CONSTANCIA DE NOTIFICACIÓN MEDIANTE PUBLICACIÓN DE AVISO

AUTORIDAD NACIONAL DE LICENCIAS AMBIENTALES
- ANLA –
RESOLUCIÓN N° **002800**
(19 OCT. 2026)

"Por la cual se resuelven unos recursos de reposición interpuestos en contra de la Resolución 1942 del 23 de julio de 2026 y se toman otras determinaciones"

Por medio de la Resolución 1942 del 23 de julio de 2026, esta Autoridad Nacional modificó la Licencia Ambiental otorgada mediante Resolución 1058 del 12 de junio de 2020 al proyecto “UPME 03 - 2010 SUBESTACIÓN CHIVOR II Y NORTE 230 kV Y LÍNEAS DE TRANSMISIÓN ASOCIADAS, en el sentido de autorizar la inclusión de 11 Variantes con una longitud de 11,48 km y un área de 39,28 ha (AreaProyecto), asociadas al Tramo Norte - Bacatá a 230 kV, localizadas en los municipios de Cogua, Zipaquirá, Tabio, y Subachoque en el departamento de Cundinamarca, su infraestructura asociada y de los permisos para el aprovechamiento de recursos naturales renovables necesarios.

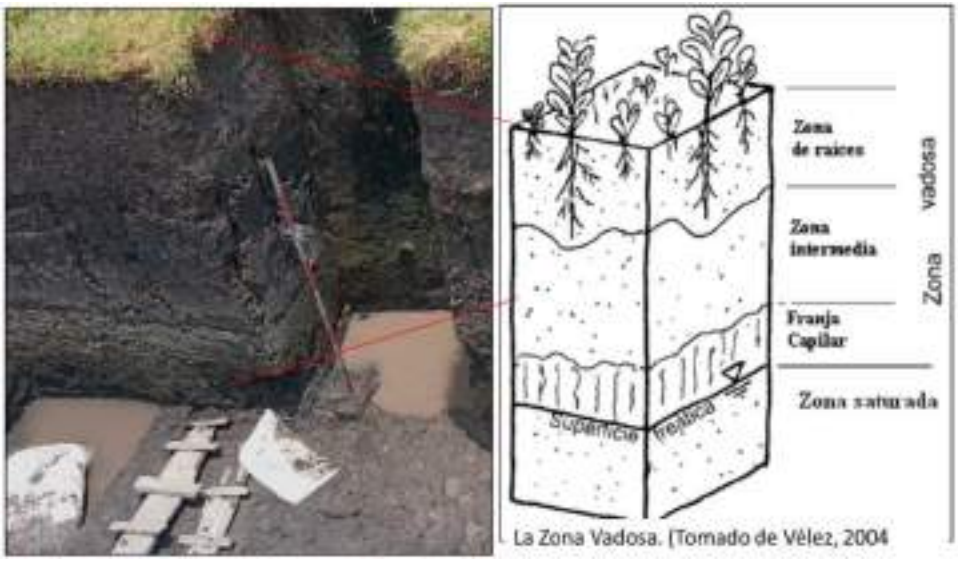
Respecto del sitio de torre T44ANN, la información técnica desarrollada por ENLAZA-GEB demuestra que la ubicación propuesta conserva condiciones de viabilidad ambiental y que la restricción aplicada por la ANLA se fundamenta en una interpretación hidrogeológica que no desvirtúa la caracterización integral presentada durante la evaluación ambiental.

La ANLA evaluó tres puntos de agua localizados en inmediaciones de la torre T44ANN (Sitios 1, 2 y 3). Teniendo en cuenta la información geológica, hidrogeológica e hidrogeoquímica presentada y en las observaciones realizadas durante la visita de evaluación, concluyó que los tres puntos corresponden a manantiales y, por tanto, se encuentran sujetos a las restricciones establecidas en
